Deel P 440/460	Groep 37
Betreft deksel zekering- kast	NO. NL426
	Datum 900215

Service Bulletin

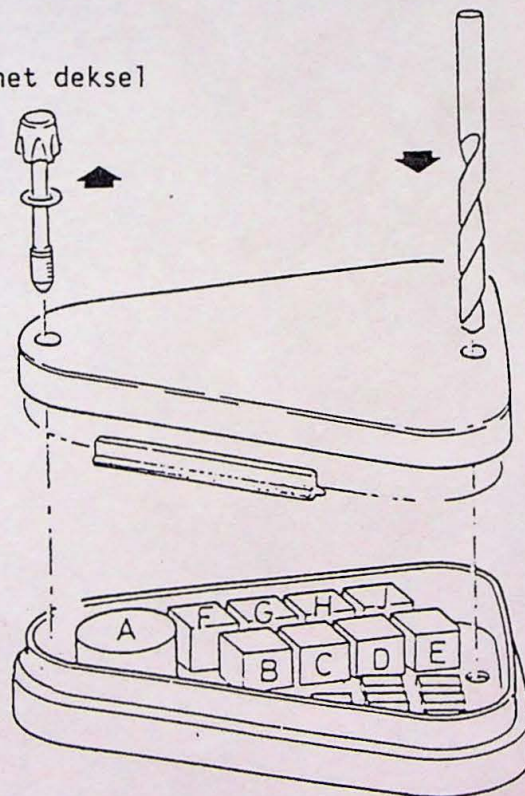
Bij de 440/460 modellen is het deksel van de zekeringkast moeilijk te demonteren.

De hoofdreden is dat de schroeven te zwaar draaien in het deksel.

Dit kan verholpen worden door de gaten in het deksel te vergroten tot 6,5 mm.

- demonteer het deksel
- verwijder beide schroeven uit het deksel
- boor de gaten op tot 6,5 mm.
- monteer het deksel

Dezelfde modificatie wordt zo snel mogelijk in productie toegepast.
